**Verslag huishoudelijke elektrische installatie op laagspanning en zeer lage spanning****Algemeen:**

| Referentie: 009-20260511-03 | Datum controle: 11/05/2026 |

| Adres installatie: Kleine Wouwer 40, 1860 - Meise | Nummer teller(s): 1sag3100834611 |

T21 - Het elektrisch materieel is niet geplaatst volgens de voorschriften van de fabrikant/ regels van goed vakmanschap . (Boek 1: 1.4.1.3)

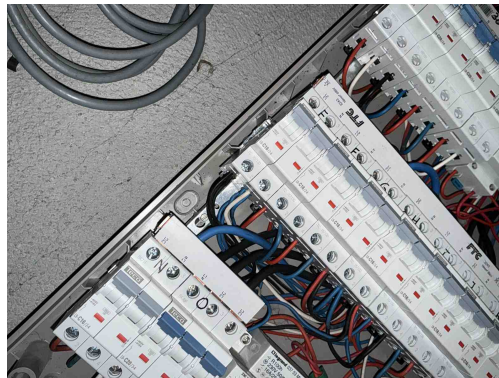
Opmerking: Ophanging vijzen niet afgedekt, camaansluiting niet afgedekt,

T21 - Het elektrisch materieel is niet geplaatst volgens de voorschriften van de fabrikant/ regels van goed vakmanschap . (Boek 1: 1.4.1.3)

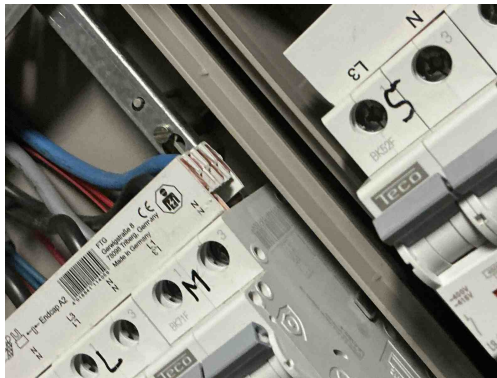
Opmerking: Ophanging vijzen niet afgedekt, camaansluiting niet afgedekt,

T21 - Het elektrisch materieel is niet geplaatst volgens de voorschriften van de fabrikant/ regels van goed vakmanschap . (Boek 1: 1.4.1.3)

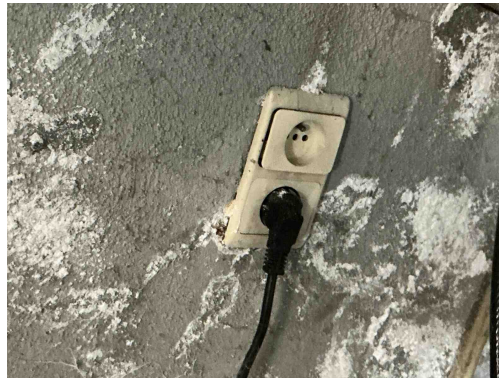
Opmerking: Ophanging vijzen niet afgedekt, camaansluiting niet afgedekt,
